**DODATKOWE INFORMACJE DOTYCZĄCE DOKUMENTACJI PROJEKTOWEJ ZADANIA PN. BUDOWA  
CIĄGU PIESZO-ROWEROWEGO RZGÓW - ŚWIĄTNIKI**

Wiata rowerowa 2,0 x 3,0 m

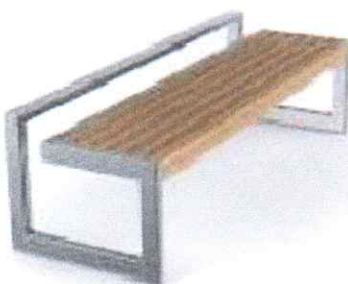
5. Ilość mas ziemnych jest zgodna z opisem technicznym pkt 2.6. Roboty ziemne.
6. W załączeniu przesyła się zdjęcia przykładowego wyposażenia miejsca postojowego:
